Projet Gazoduc Les Cèdres

Étude d'impact
sur l'environnement

Addenda n°1

Février 2005

**GRAPHIQUE 11.1 : INTENSITÉ DE CHALEUR SELON UN ÉVÉNEMENT DE RUPTURE
AVEC ALLUMAGE RETARDÉ (30 s)**

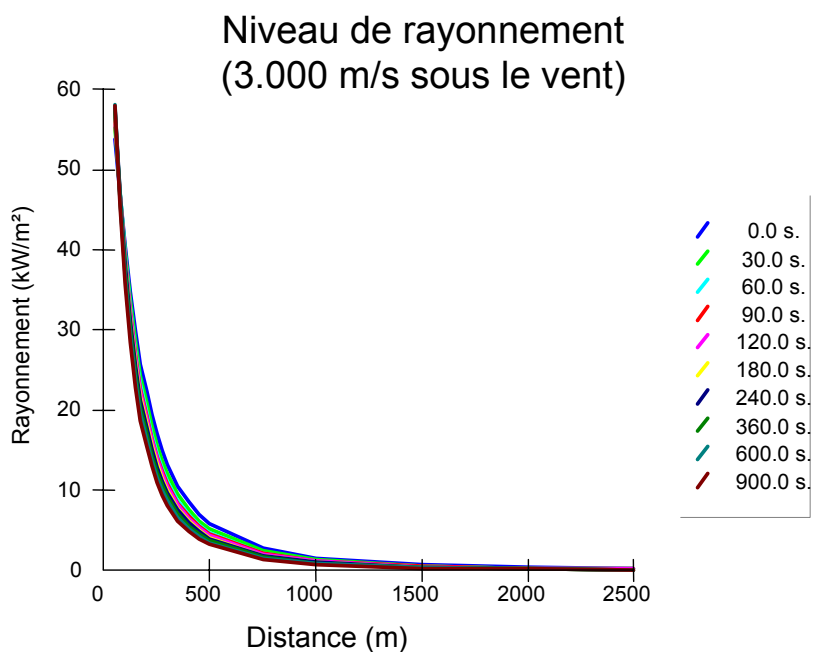
QC-47 : Ces graphiques ne sont pas clairs. Il est impossible de distinguer les courbes des graphiques. Que signifie la parenthèse associée au Niveau de rayonnement? Que signifient les indications à droite des graphiques? Il est impossible de relier cette légende aux courbes des graphiques. Il faut apporter les correctifs appropriés.

Les graphiques sont illustrés en couleurs ci-après.

La parenthèse associée au *Niveau de rayonnement* est une note qui détaille la vitesse du vent considéré et à la localisation du récepteur par rapport à sa direction en relation avec la source de rayonnement. Les indications à la droite des graphiques sont maintenant illustrées en couleur et indiquent les différentes courbes illustrées sur les graphiques. Elles représentent le niveau de rayonnement en fonction de la distance par rapport à la source pour un temps donné après l'allumage. Les unités de temps sont en secondes. Les niveaux de rayonnement thermique sont ressentis à différentes distances, par exemple, à 0 seconde, le niveau de rayonnement sera de 13 kW/m² à une distance de 330 mètres.
